RAD: 13-112539- -9	FECHA: 2014-08-13 10:52:00
DEP: 2020 DIRECCION DE NUEVAS CREACIONES	EVE: 1 REGISTRO/DEPOSITO/CONCESION/DEPOSITO
TRA: 3 PATENTES DE MODELO DE UTILIDAD	FOLIOS: 6
ACT: 519 PRESENTACION

Asunto:	Radicación:	13-112539- 9
	Trámite:	3
	Evento:	1
	Actuación:	519
	Oficio:	9940
	Folios:	6

Título de la solicitud: “Cierre de garantía que comprende un elemento tubular y un sello de garantía”. (Rad. No 13-124620-00002-0000. Fl. 1).

Figura 1 de D1

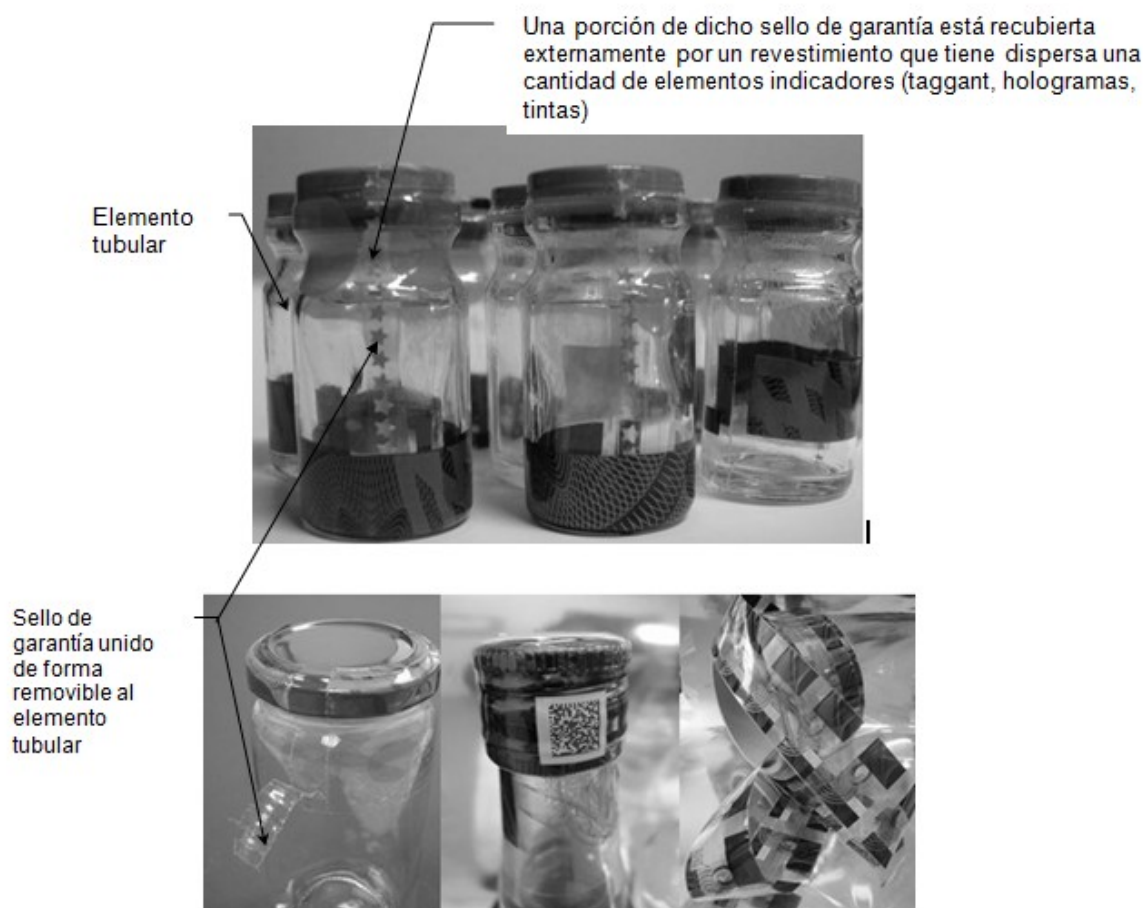
Características técnicas esenciales	D1 Página internet.
Cierre de garantía (1) para un contenedor (30), comprendiendo ese cierre de garantía: - Un elemento tubular (2) - Un sello de garantía (10) unido en forma removible al elemento tubular (2) para indicar la primera apertura del cierre (1), en la cual: - una porción de dicho sello de garantía (10) está recubierta externamente por un revestimiento (20); en ese revestimiento (20) estando dispersa una cantidad (Q) predefinida de elementos indicadores.	Cierre de garantía para un contenedor, comprendiendo ese cierre de garantía: - Un elemento tubular (Fig1.) - Un sello de garantía unido en forma removible al elemento tubular para indicar la primera apertura del cierre (Fig1.) , en la cual: - una porción de dicho sello de garantía está recubierta externamente por un revestimiento; en ese revestimiento estando dispersa una cantidad (Q) predefinida de elementos indicadores (Fig1.)

La reivindicación 1 no cumple el requisito de novedad (Art.16 D 486) de acuerdo a las observaciones anteriores.

Reivindicación 2: el revestimiento es transparente. (Fig. 1).

Reivindicación 3: el revestimiento es opaco. (Fig. 1).

Reivindicación 4: el cual dicho revestimiento es indicado por tintas especiales , taggants, hologramas o números; el estrato está estampado externamente sobre una porción del sello de garantía (Fig. 1. Párr. 4).

Reivindicación 5: cual están previstos medios para separar dicho sello de garantía del elemento tubular de la primera apertura del cierre de garantía. (Fig. 1).

Reivindicación 6: cual están previstos medios para separar dicho sello de garantía del elemento tubular de la primera apertura del cierre de garantía. (Fig. 1).

Reivindicación 10: porciones del sello de garantía, están recubiertas por su respectivo revestimiento; dichas porciones indican un símbolo, una letra u otros signos identificables visualmente. (Fig. 1).

Reivindicación 11: el cual dicho revestimiento se extiende también sobre el elemento tubular y/o sobre otros elementos del cierre para indicar un símbolo, una letra u otros signos identificables visualmente. (Fig. 1. Párr. 4).

Reivindicación 12: comprende un sello para rasgar, apto para unir el cierre a un contenedor y permitir, cuando ha sido rasgado, la remoción del elemento tubular del contenedor. (Fig. 1).
